Dubbele grasvanger

Zitmaaier van 127 cm, 137 cm of 152 cm met nuldraaicirkel

Addendum

Geluiddemperscherf van de set

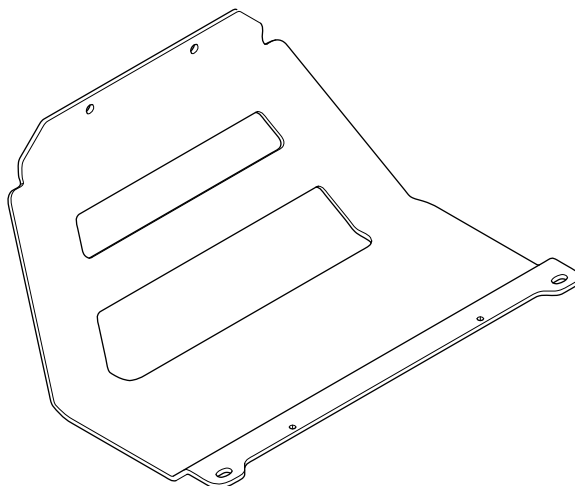
Als u de set met dubbele grasvanger (model 79501/79601) op een zitmaaier met nuldraaicirkel monteert, moet u het geluiddemperscherf van de machine (0,15 cm) vervangen door het geluiddemperscherf (0,46 cm) dat wordt meegeleverd met de grasvangerset.
